Title-Sujet : Aménagement d'un bloc sanitaire, d'un terrain de stationnement et d'une aire de fréquentation diurne au Col-Rogers – Parc national du Canada des Glaciers		
Solicitation No. – N° de l'invitation : 5P420-18-0499/A	Date : 31 janvier 2019	
GETS Reference No. – N° de référence du SEAOG : PW-19-00859731	Amendment No. - N° de la modif. : 001	
Solicitation Closes – L'invitation prend fin :		
at – à 14 h	on – le 20 février 2019	Time Zone - Fuseau horaire MST - HNR
F.O.B. - F.A.B.		
Plant-Usine : <input type="checkbox"/> Destination : <input checked="" type="checkbox"/> Other-Autre : <input type="checkbox"/>		
Address Inquiries to: - Adresser toute demande de renseignements à : Jen Maheu jennifer.maheu@canada.ca		
Telephone No. – N° de téléphone : (587) 432-8458	Fax No. – N° de télécopieur : 866-246-6893	
Destination of Goods, Services, and Construction: Destinations des biens, services et construction :

MODIFICATION 01

La présente modification vise à reporter la date de clôture de l'appel d'offres, à transmettre les questions et réponses et pour apporter des changements au dossier d'appel d'offres.

Figure 1 – Exemple d'accumulation de véhicules au col Rogers.

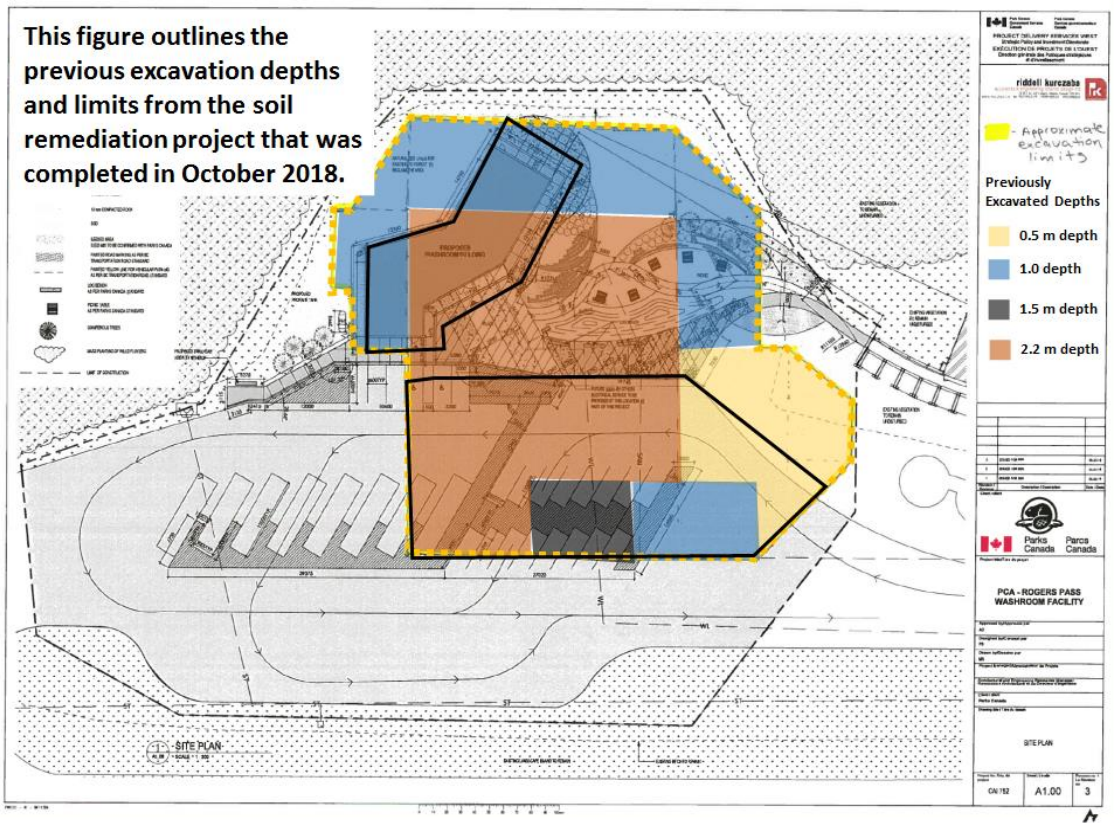
Q8 : La voie de desserte devra-t-elle être ouverte pour Parcs Canada et le public durant la construction?

R8 : Durant la période des travaux, l'entrepreneur peut s'attendre à avoir le plein contrôle des limites du projet définies, sauf du 1^{er} novembre 2019 au 15 mai 2020, où la voie de desserte doit être utilisée par Parcs Canada à des fins de prévention des avalanches, comme décrit à la figure 1. Durant cette période, Parcs Canada exploitera et entretiendra la voie de desserte. L'entrepreneur pourra continuer d'accéder au reste du site, mais il ne devra pas nuire aux déclenchements préventifs des avalanches.
